Informe Consolidado de Solicitud de Aclaraciones, Rectificaciones y/o Ampliaciones a la Declaración de Impacto Ambiental del Proyecto "Parque Solar Alicanto"

Nombre del Titular : PSF Alicanto Solar SpA
Nombre del Representante Legal : Hugo Alejandro Tardel
Dirección : Príncipe de Gales 5921, oficina 1602, La Reina.

Figura 1-12: Ubicación Punto de Conexión LAT del Proyecto

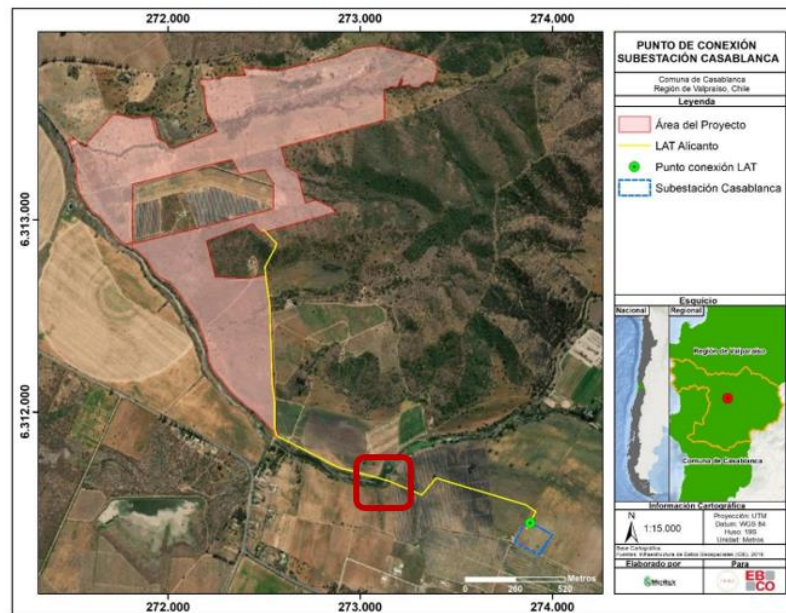
72. El Titular presenta un estudio sinérgico con el proyecto “Nueva Línea 2x220 Nueva Alto Melipilla - Nueva Casablanca - La Pólvora - Agua Santa”, el cual se solicita ampliar considerando los otros proyectos fotovoltaicos y sus líneas eléctricas que circundan el estero Casablanca, en función del efecto sobre el recurso suelo, flora y fauna. Respecto de la fauna nativa, este análisis debe incluir el efecto sinérgico respecto de las emisiones de ruido.
73. En la Figura 1-12 del capítulo 1 de la DIA, se observa la ubicación de la línea de alta tensión y su cruce del estero Casablanca:

Figura 2: Distribución de puntos de muestreo realizados para Línea de Base de flora y vegetación del Proyecto Parque Solar Alicanto

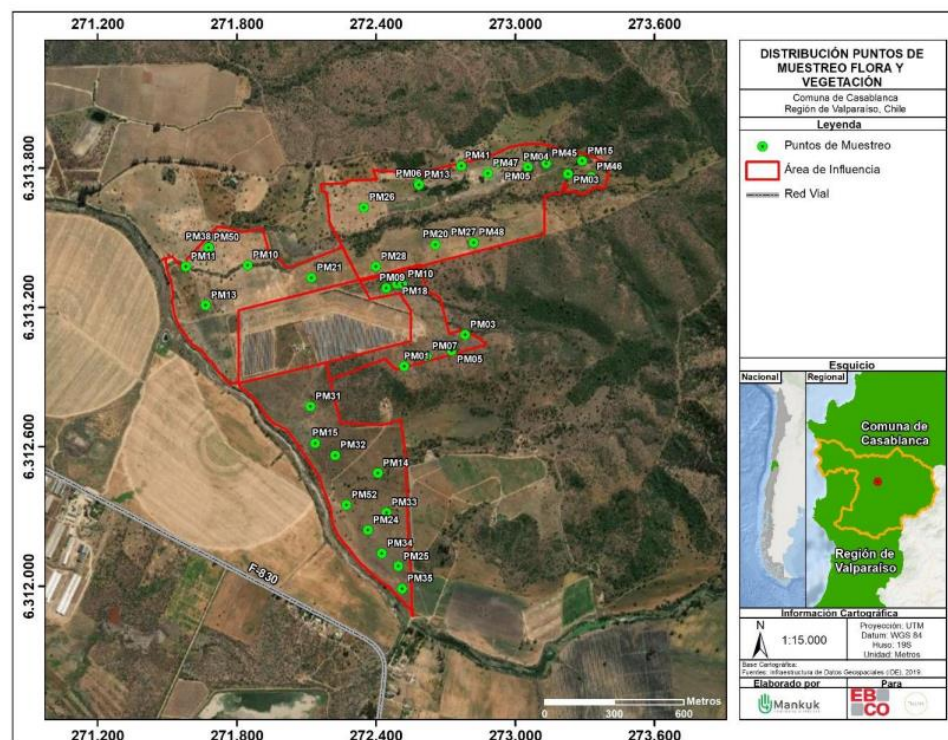
En la figura anterior, se observan más de 39 puntos, al menos 52, y además algunos se encuentran duplicados en diferentes posiciones geográficas.
